监 理 罚 款 通 知 单

工程名称：华直当阳市庙前镇 4*20MWp 地面分布式农光互补光伏发电项目

编号：HZDYM-Q-CZZH-FK-024

事由：关于光伏区 31 区、40 区施工质量相关事宜：

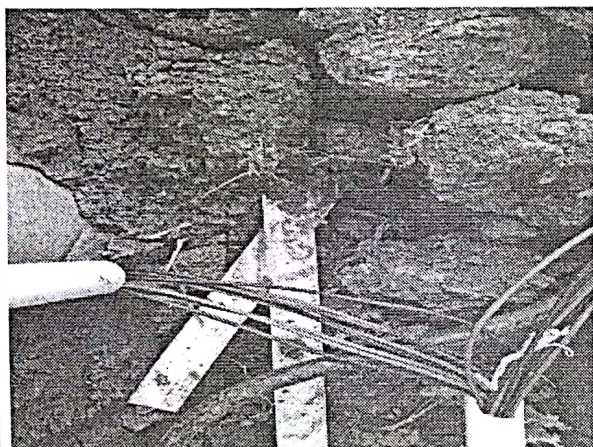
40 区接地扁铁搭接长度偏短未防腐

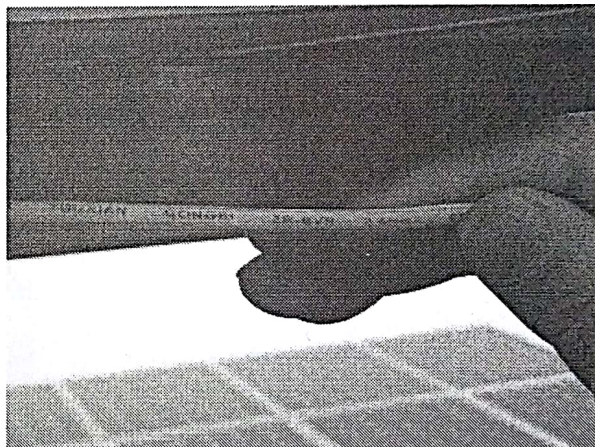
40 区组件接地线 2.5 平方
